Nota van beantwoording zienswijzen en nota van wijzingen bestemmingsplan Zilverstraat

Gemeente Zoetermeer

2 mei 2023

Project: Van der Valk hotel Zoetermeer

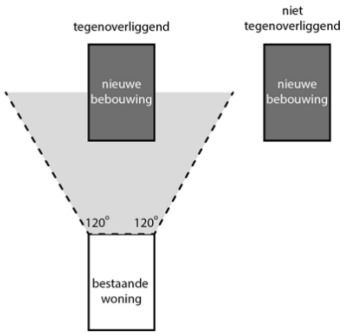
Inhoud zienswijze	Beantwoording
1.1.	Het daadwerkelijke ontwerp is sinds de eerdere plannen aangepast zodat deze zo goed als mogelijk aan de belemmeringshoek van 30 graden voldoet, met een bouwhoogte van 74 meter. In het bestemmingsplan is echter nog steeds een hogere basishoogte van 77 meter aangehouden, inclusief een mogelijkheid om af te wijken tot 90 meter. De zienswijze is dat ook het bestemmingsplan in lijn gebracht moet worden met de belemmeringshoek uit het gemeentelijk beleid. Dit komt praktisch neer op een maximale bouwhoogte van 74 meter en het schrappen van de afwijkingsmogelijkheid, e.e.a. conform het huidige ontwerp.	Het is juist dat in het bestemmingsplan een hogere bouwhoogte is toegestaan dan het ontwerp bouwplan. Er geldt echter geen verplichting om een bestemmingsplan naadloos op een bouwplan af te stemmen. In dit concrete geval is gekozen voor enige mate van flexibiliteit om eventuele ruimte te bieden voor de toekomst. Zoals eerder overwogen in de beantwoording op de participatiereactie wijst een studie naar de 30-graden richtlijn de conclusie op dat de belemmeringshoek vanuit de maatgevende woning aan het Aloëbruin nr. 10 naar de dichtstbijzijnde hoek van het aanduidingsvlak waar - overeenkomstig het ontwerpbestemmingsplan- tot 77 m hoog gebouwd mag worden bijna 32 graden bedraagt. De belemmeringshoek vanaf deze woning tot het dichtst bijgelegen dak van het bouwplan bedraagt bijna 30 graden. Dit zijn in deze situatie stedenbouwkundig aanvaardbare belemmeringshoeken. Hierbij dient opgemerkt te worden dat dit geen wettelijke regel is, maar een richtlijn. De mogelijkheid om af te wijken tot een bouwhoogte van 90 m zal conform de voorwaarden uit de planregels alleen worden toegelaten onder specifieke voorwaarden, waarbij ook dit aspect opnieuw wordt meegewogen. Dit is echter nu niet aan de orde. Wat betreft de toepassing van de 30 gradenrichtlijn bij de woning van de indiener van de zienswijze het volgende: De werking van de 30 gradenrichtlijn is als volgt gedefinieerd: *De hoogte van een nieuw te bouwen gebouw(deel) mag niet hoger zijn dan de afstand tot de voorgevel respectievelijk achtergevel van een bestaande tegenoverliggende woning, gedeeld door de factor 1,7, vermeerderd met 1 m, gemeten vanaf de vloer van de eerste woonlaag van de tegenoverliggende woning.*

Het werkingsgebied van de 30 gradenrichtlijn is als volgt gedefinieerd:
-onder een tegenoverliggende woning wordt verstaan: een tegenover een gebouw gesitueerde bestaande woning, waarbij het betreffende gebouw zich bevindt binnen de zone die wordt gevormd door de horizontale hoeken van 120° ten opzichte van de voorgevel, respectievelijk achtergevel, van de bestaande woning, gemeten ter plaatse van de geveluiteinden.

De gedachte hierachter is dat de hoek van inval dan zo gering is dat er geen of vrijwel geen inkijk in de bestaande woning is, dan wel dat het nieuwe gebouw niet of vrijwel niet zichtbaar is vanuit de woning.
De woning van de indiener van de zienswijze valt aan de achtergevel ruimschoots buiten het hierboven beschreven werkingsgebied. De hoek bedraagt i.p.v. maximaal 120 graden ca 155-165 graden.
De zijgevel van de woning (die overigens op een klein raam na een blinde gevel is), valt volgens de hierboven geformuleerde definitie eveneens buiten de werking van de 30 graden richtlijn.

De zienswijze leidt dan ook niet tot aanpassing van de regels en verbeelding het ontwerpbestemmingsplan / de ontwerp-omgevingsvergunning. Wel zal in de toelichting het werkingsgebied van de 30 gradenregel aangevuld worden.

Figuur 1: Uren windhinder op 1,75 m boven maaiveldniveau voor windrichting 60 (ONO).

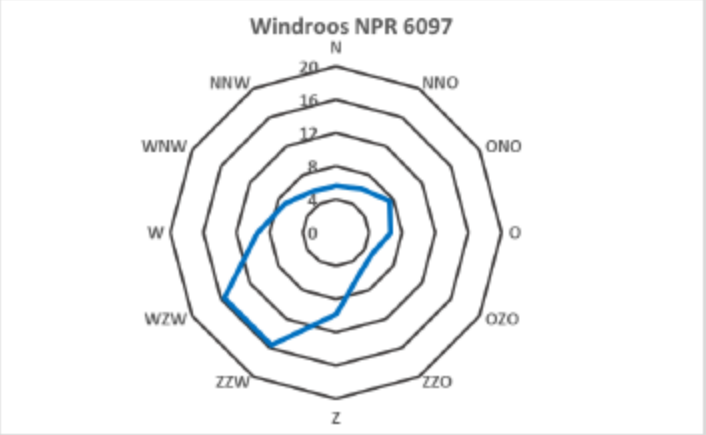
In punt 2 van de zienswijze wordt beargumenteerd dat de hoeveelheid windhinder nadeliger zal zijn dan in het CFD onderzoek (2) is geconcludeerd omdat er in dit onderzoek is uitgegaan van een vierkante toren met enigszins afgeronde hoeken. In het huidige ontwerp is er sprake van een rechthoekige toren zonder afronding. Hierbij wordt verwezen naar de NEN-EN 1991-1-4 (3).

Over het algemeen klopt het dat wind meer zal versnellen langs scherpe gebouwhoeken dan langs een afgeschuinde hoek. Echter, dit is een lokaal effect en beperkt zich vooral in een relatief klein gebied. Het is dan ook aannemelijk dat de scherpe hoeken van de toren alleen effect zullen hebben op het windklimaat boven het dak van het plintgebouw. Door de grote hoogte van het plintgebouw zal er nauwelijks verschil in windklimaat merkbaar zijn op straatniveau.

Het CFD windhinderonderzoek laat zien dat het ontwerp van het plintgebouw de meeste invloed heeft op het lokale windklimaat. Zoals te zien in Figuur 1 ontstaan er enkele uren windhinder voor windrichting 60 rond de hoeken van het plintgebouw. Doordat de toren op het hoge plintgebouw staat, is het effect hiervan niet terug te zien in het lokale windklimaat ter hoogte van het maaiveld. Het ontwerp van het plintgebouw is ongewijzigd en hierom is het effect van de wijziging van de toren op het lokale windklimaat ter hoogte van het maaiveld minimaal.
